### חוות דעת מומחה

הנדון: בית מס' [REDACTED] ברחוב [REDACTED]

אני החתום מטה עפ"י בקשת [REDACTED], ביקרתי ביום [REDACTED] בבית מס' [REDACTED] ברחוב [REDACTED]. מטרת הביקור הינה מתן חוות דעת הנדסית בעניין ליקויים בנכס הנדון.

ציור 2 (סכמתי בלבד) (המידות בסנטימטרים)

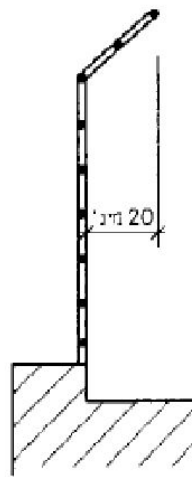
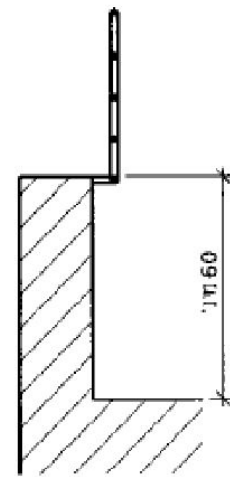
במעקה בחצר הקדמית של הבית (מעקה מתכתי) אותרו הליקויים הבאים.1

א. המעקה המאפשר טיפוס עליו עקב כך שקיים רכיב עם חלל שנמצאה בתחום בין 10 ס"מ עד 90 ס"מ מפני מפלס שממנו נמדד גובה מעקה בניגוד לנדרש בת"י 1142 סעיף 6.1.2, ציטוט

(לתיקון יש להגביה מעקה מ"א \* ש"ח/מ"א = ש"ח

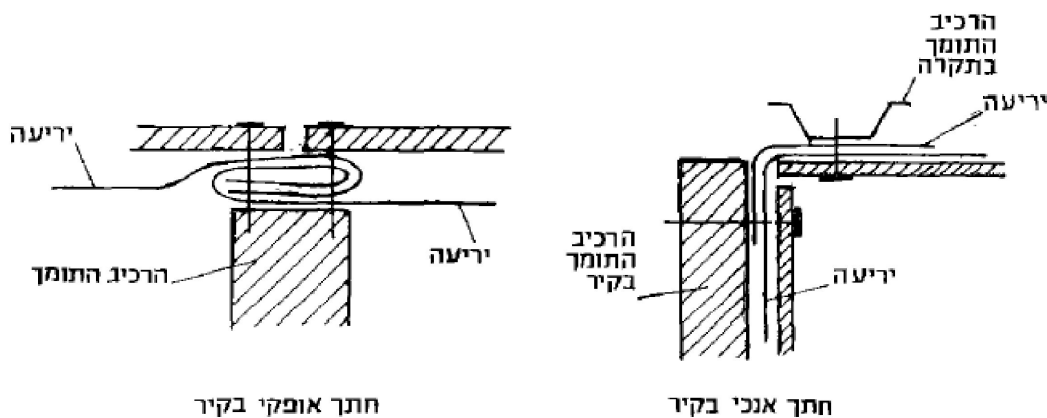
יש לקבל אישור ממתכנן ומקבלן המבצע של המבנה על ביצוע פרטי שכבת איטום ומחסום אדים למניעת חדירת מים ולמניעת עיבוי פנימי ברכיבי המבנה (רצפה, קירות, תקרה). לדוגמה מתחת לרצפת בטון של קומת הקרקע ובצידים הפנימיים של קורות יסוד במבנה הבאים במגע עם האדמה נדרשת התקנה מערכת איטום מפני יניקת מים קפילרית מן הקרקע. הדרישה לביצוע שכבת איטום מופיע במפמ"כ 422 (1992) סעיף 207.2, ציטוט

: במידה ולא הנוק לא ניתן לתיקון סופי. כתחליף ניתן לבצע ( שכבת איטום על פני רצפת הבטון. ( הדבר דורש פירוק וביצוע חוזר של מערכת רצפה בתוך הבית - מערכת ניקוז סביב המבנה (בהתאם להנחיות המתכנן). העבודה כוללת ביצוע הפירה תעלות בהיקף המבנה עם הנחת צנרת ניקוז - שרשרתי מחורר בקוטר כ 125 מ"מ עטוף בבד גאוטכני ואגרנט סומסום. יש להעביר צנרת עד לנקודות מונמכות במערכת תיעול ציבורי של מי גשם או לבצע בור חלחול (עם או בלי משאבת מי ניקוז) בהתאם להוראות יועץ קרקע ( [REDACTED] ).

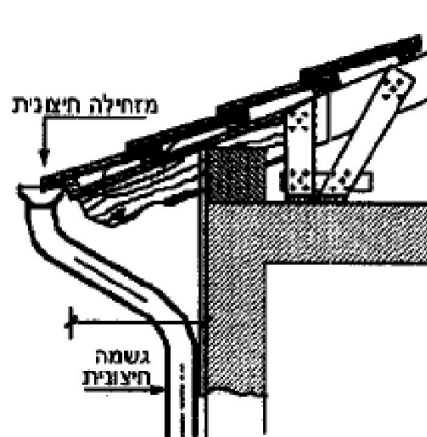
1. גג רעפים מנוקז שלא באמצעות מזחילות וגשמה אלא באמצעות שפיכה חופשית באופן מפריעה ומטריד בני אדם וזאת בניגוד לנדרש בת"י 1205 חלק 2 (2001) סעיף 3.3.1, ציטוט

(לתיקון יש לבצע מזחילות וגשמה (מרזב ניקוז אנכי) חיצונית )

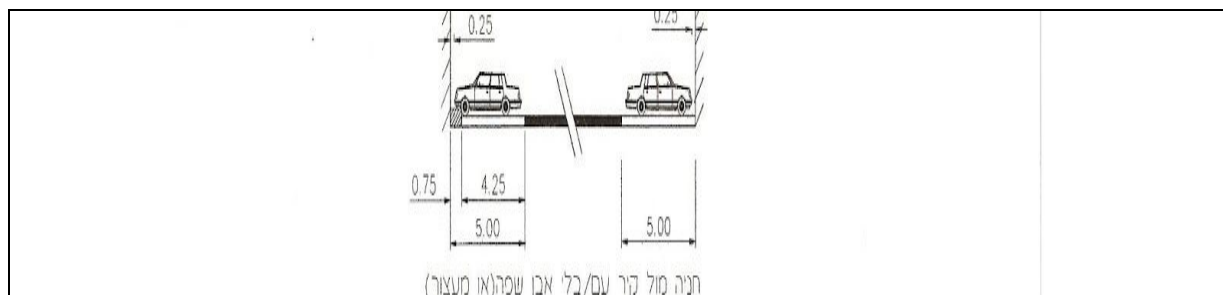
1. אורך תא החניה:

אורך תא החניה קצר מדי לגבי הנדרש עבור חניה אשר בצידה הפנימי נמצאת מול מכשול (בליטה בקיר). אורך - החניה עד למכשול הינו 475 ס"מ לעומת אורך מינימלי של 500 ס"מ הנדרשים עפ"י הנחיות לתכנון חניה שפורסמו (ע"י מנהל היבשה, האגף לתכנון תחבורתי במשרד התחבורה, פרק ד' (תכנון חניונים סעיף 4.1, ציטוט

התיקון דורש פירוק צינור מערכת ביוב העובר באזור בליטת הקיר והעברתו לקצה תא חניה כנדרש בתוכנית המכר או להעבירו בחלק פנימי של חצר ולא באזור חניה כולל פירוקים, חפירות, שינוי חיבור (צנרת לתא בקרה של מערכת ביוב, ציפויים חוזרים וכו' ש"ח
